SÄKERHETSMEDDELANDE (SM)

Avlyst spår i Högdalen

Detta SM ersätter i sin helhet SM 2021-31

Avlyst spår

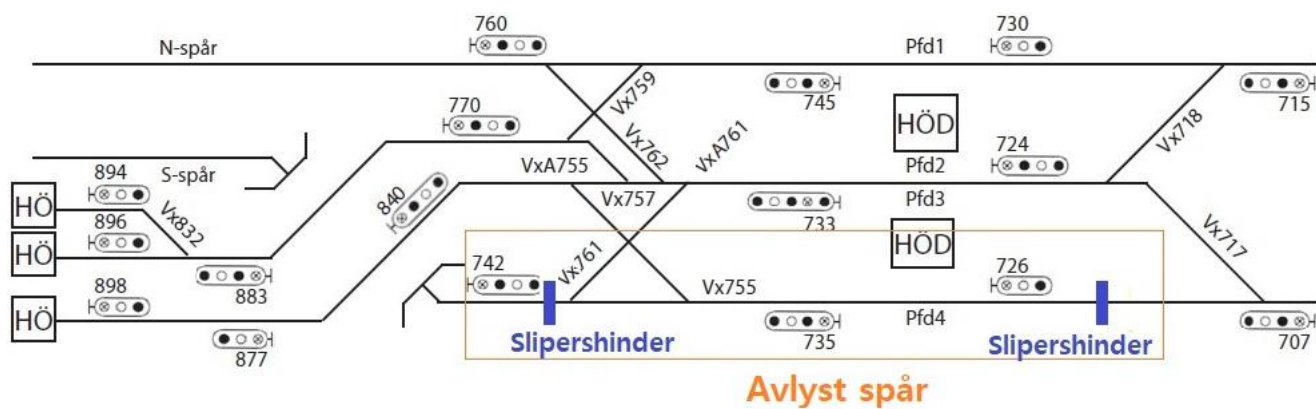
Trafikförvaltningen tar beslut att avlysa söderspår i Högdalen mellan huvudsignal 742 och växel 717 längs med plattformsdel 4. Slipershinder och hindermärken placeras i norra ändan av plattformsdel 4 samt vid huvudsignal 742. Växel 717 samt A761 klovas i högerläge och växel A755 klovas i vänsterläge. När återställningsarbetet påbörjas kommer staket sättas upp för att skydda arbetsplatsen ytterligare.

Växel 755 kommer bygglas i signalställverket, detta innebär att växeln kommer indikera i kontroll oavsett läge. För att säkerställa trafiksäkerheten får inga spårgående fordon befinna sig på söderspår samt att D/U-entreprenören ska utföra daglig kontroll av klovning i växel A755 och A761. Vid eventuellt behov av kontroll av växelläge ska Trafikledaren tolka att växelarna A755 och A761 är i kontroll.
